改善箇所説明図

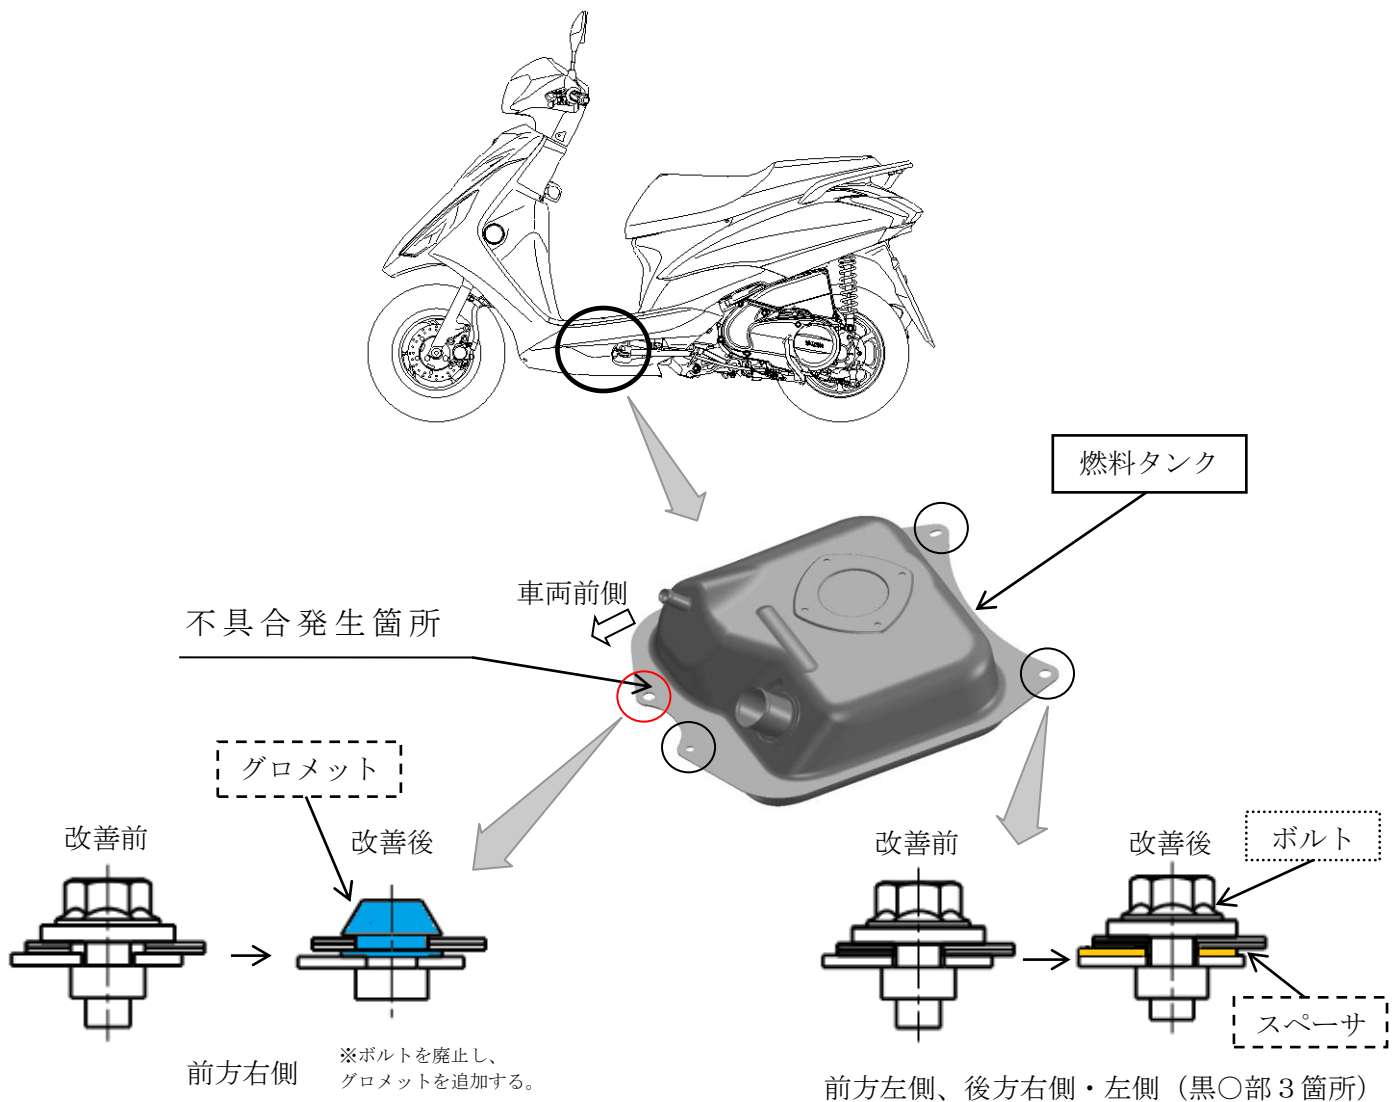
燃料タンクにおいて、取付け構造が不適切なため、悪路等を繰り返し走行すると、燃料タンクの前方右側取付け部付近に過大な力が加わり、亀裂が生じるものがある。そのため、そのままの状態で使用を続けると、亀裂が進行し、最悪の場合、燃料が漏れるおそれがある。

改善の内容：全車両、燃料タンクの取付け構造を変更する。

また、型式、車台番号に応じて①もしくは②を併せて実施する。

- ① 燃料タンクを新品に交換する。
- ② 燃料タンクを点検し、ガソリン漏れが認められるものは、新品に交換する。

識別：車両左側のサイドスタンド取付け部付近に白ペイントを塗布する。
